**AVIS RELATIF A LA PROTECTION
CONTRE LES EVENTUELS EFFETS NOCIFS ET NUISANCES
PROVOQUES PAR LES RAYONNEMENTS NON IONISANTS
GENERES PAR DES ANTENNES EMETTRICES STATIONNAIRES**

Commune : BRUNEAUT - Exploitant : PROXIMUS

Rapport n° 686 / 2023

Figure 1 : Vue en plan des lieux de séjour et des points de contrôle

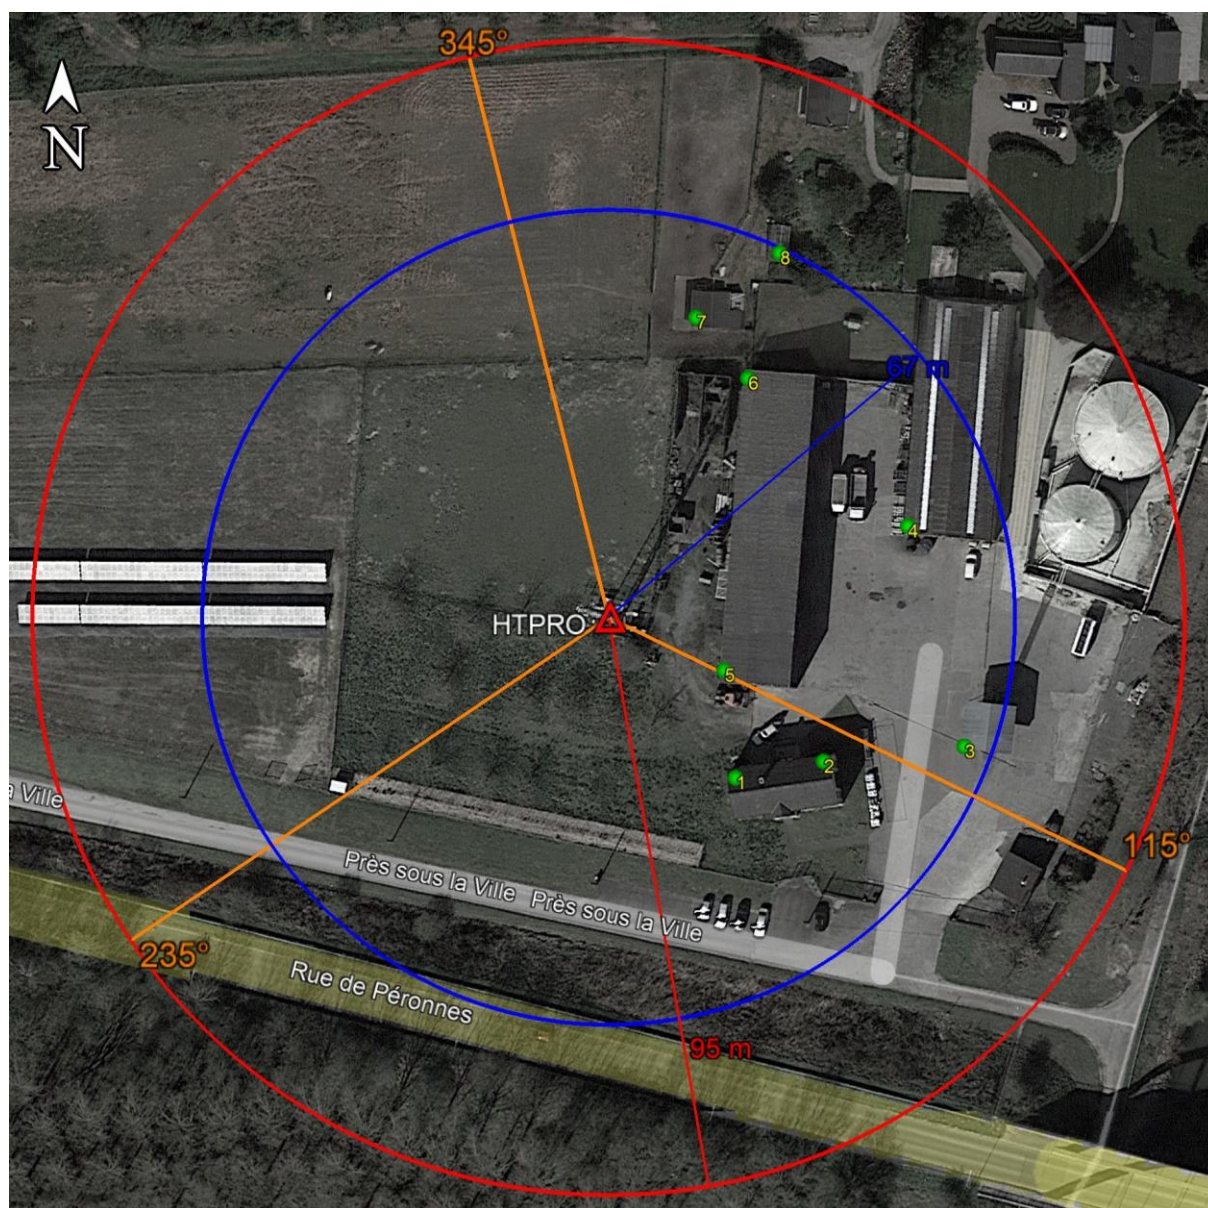
La valeur maximale de l'indice d'exposition relatif à la limite par installation, noté IE_i , a été calculée pour chaque lieu de séjour (ci-après dénommé « LS ») répertorié dans la déclaration de l'exploitant. La limite par installation est respectée si l'indice d'exposition ne dépasse pas la valeur 1. Le tableau 2 reprend les 35 LS² pour lesquels l'indice d'exposition est le plus élevé. Les différentes colonnes indiquent :

N° point de contrôle	LS	Atténuation (dB)	Indice d'exposition relatif à la limite par installation IE_i
2	LS1	3,0	0,009
3	LS3	3,0	0,008
5	LS5	3,0	0,007
7	LS7	3,0	0,004
1	LS1	3,0	0,004
4	LS4	3,0	0,003
8	LS8	3,0	0,003
6	LS5	3,0	0,002

En ce qui concerne les antennes de l'installation mentionnées dans le tableau 1, la distance maximale à laquelle la limite pourrait être atteinte, à l'extérieur, est égale à 72,3 m. S'il n'y a pas de LS à une distance inférieure, les antennes respectent forcément la limite d'immission.

Dans le cas des LS situés à l'intérieur des bâtiments, une atténuation d'obstacle est prise en compte et il en résulte que la distance maximale à laquelle la limite pourrait être atteinte se réduit à 51,2 m.

Figure 2 : Vue en plan des installations d'antennes dans un rayon de 300 mètres autour de l'installation faisant l'objet de la demande d'avis

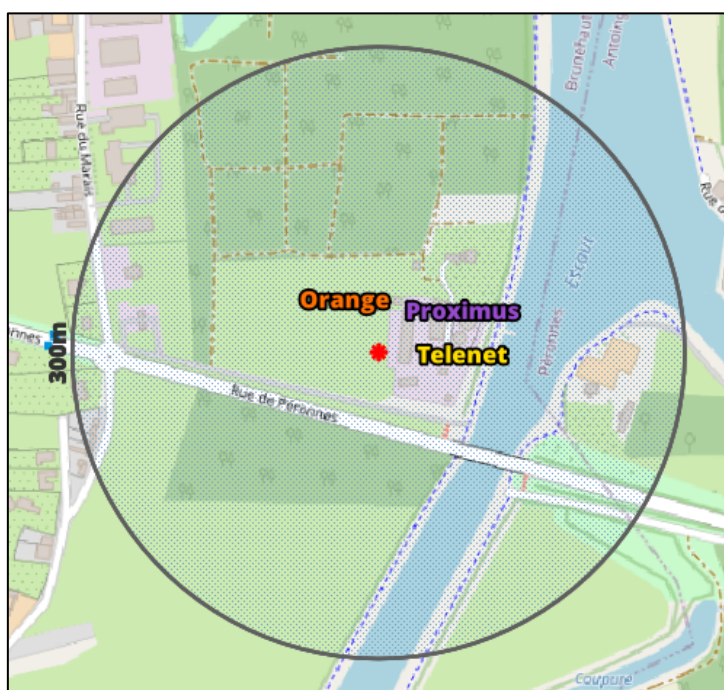
Le plan en projection verticale de la figure 2 indique la localisation des antennes actives éventuelles visées par le décret et situées dans un rayon de 300 mètres autour de l'installation référencée dans le paragraphe 2. Les données de localisation de ces antennes et les avis correspondant sont accessibles via le cadastre en ligne des antennes émettrices stationnaires⁶.

Compte tenu du nombre d'installations localisées dans la figure 2, il apparaît que l'intensité du rayonnement électromagnétique généré, dans les lieux de séjour situés à proximité de l'installation référencée dans le paragraphe 2, par l'ensemble des antennes émettrices stationnaires de l'ensemble des exploitants du même site d'antennes émettrices stationnaires respecte la limite fixée à l'article 4, § 2 du décret.
